OGGETTO: Procedura di Valutazione di Impatto Ambientale ai sensi dell'art.23 del D.Lgs.152/2006 relativa al progetto per la realizzazione di un impianto eolico di potenza pari a 33,465 MW, delle opere necessarie per la connessione alla rete elettrica e delle opere accessorie necessarie alla costruzione ed esercizio, in c.da Messinello, comune di Marsala, provincia di TP, su terreno agricolo distinto in catasto identificato al N.C.T. al fg. 137 p.lla 4, 182, fg. 138 p.lla 109, 112, 115, 160, 161, 173, 174, 175, 207 e altre afferenti alle opere di rete.

Controdeduzioni alle osservazioni presentate dalla società Engie Rinnovabili S.p.A. con nota prot. MATTM n. 52313 del 17/05/2021

STUDIO DEGLI EFFETTI DI INSERIMENTO DELLE OPERE IN
PROGETTO

VALUTAZIONE DEGLI IMPATTI CUMULATIVI

Figura 1 - Layout impianti "Trapani I-II", "Elimi" e Messinello"

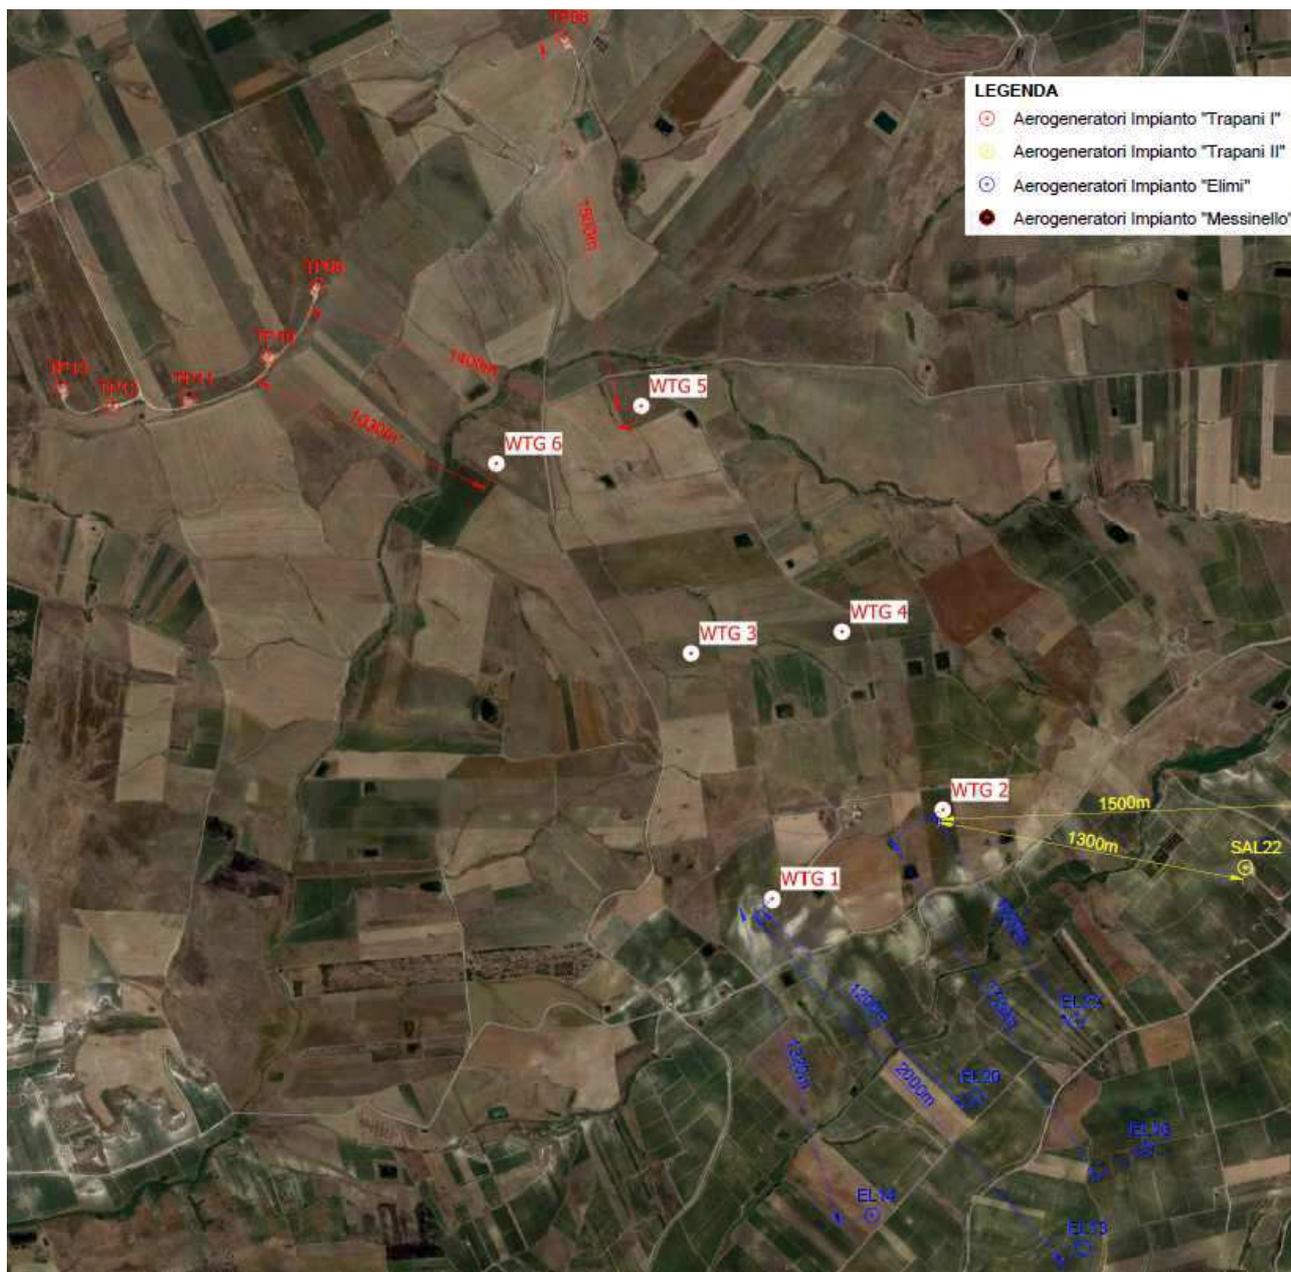
- nella predetta osservazione la società Engie Rinnovabili Spa sostiene che il progetto dell'impianto eolico in oggetto:
 - non rispetta le misure di mitigazione ai fini dell'inserimento degli impianti eolici nel paesaggio previste al paragrafo 3.2 lett. n dell'Allegato 4 al DM 10 settembre 2010 secondo cui "una mitigazione dell'impatto sul paesaggio può essere ottenuta con il criterio di assumere una distanza minima tra le macchine di 5-7 diametri sulla direzione prevalente del vento e di 3-5 diametri sulla direzione perpendicolare a quella prevalente del vento"

4) I punti in cui verranno installati i sei aerogeneratori sono stati scelti in maniera tale che la distanza minima tra tutte le macchine, già presenti e non, sia di almeno 5-7 volte il diametro del rotore più ampio in direzione prevalente del vento e di 3-5 volte il diametro del rotore più ampio sulla direzione perpendicolare a quella prevalente del vento. A questo proposito, le turbine saranno del tipo Siemens Gamesa 170 e 132, con diametro rotore rispettivamente di 170 metri e 132 metri.

Dalla figura seguente, è possibile notare come nessuno degli aerogeneratori dell'impianto MESSINELLO disti meno di 5/7 volte il diametro rotore dagli aerogeneratori costituenti gli impianti eolici esistenti/autorizzati della società ENGIE, rispettando così a pieno i criteri di mitigazione paesaggistica.

Figura 2 - fotoinserimento vista n°1 verso sito Mokarta con WTG di progetto, autorizzati ed esistenti

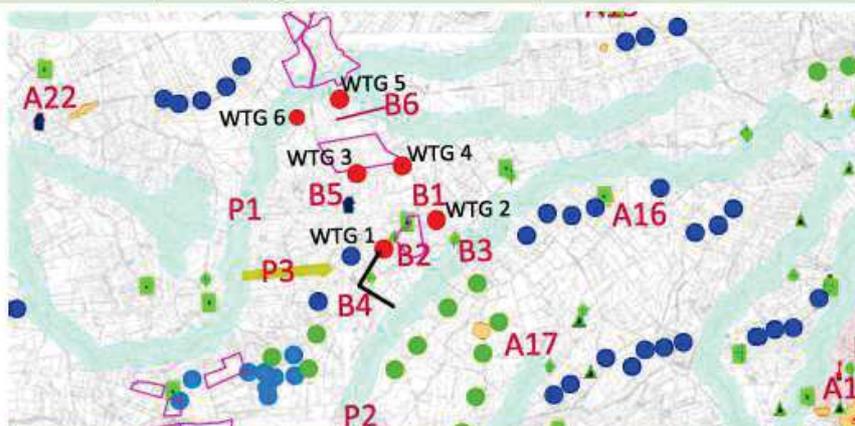
- non tiene minimamente conto, sia per quanto riguarda gli aspetti puntuali del posizionamento dei singoli aereogeneratori sia per quanto riguarda l'insieme paesaggistico ed architettonico del Parco eolico proposto, di quanto previsto al paragrafo 3.2 lett. k dell'Allegato 4 al DM 10 settembre 2010 secondo cui *“la scelta del luogo di ubicazione di un nuovo impianto eolico deve tener conto anche dell'eventuale preesistenza di altri impianti eolici sullo stesso territorio. In questo caso va, infatti, studiato il rapporto tra macchine vecchie e nuove rispetto alle loro forme, dimensioni e colori”*

Si riportano di seguito alcuni fotoinserimenti dell'impianto in progetto, in cui i punti di vista dell'osservatore coincidono con gli elementi paesaggistici aventi "valore percettivo" (per ulteriori dettagli si veda la Rel.25 Valutazione degli impatti cumulativi).

È del tutto evidente come le turbine che verranno installate nel sito, grazie all'adozione dei criteri di inserimento e delle azioni di mitigazione sopracitate, non produrranno cambiamenti rilevanti nel paesaggio, già caratterizzato dalla presenza di altri aerogeneratori in esercizio/autorizzati.
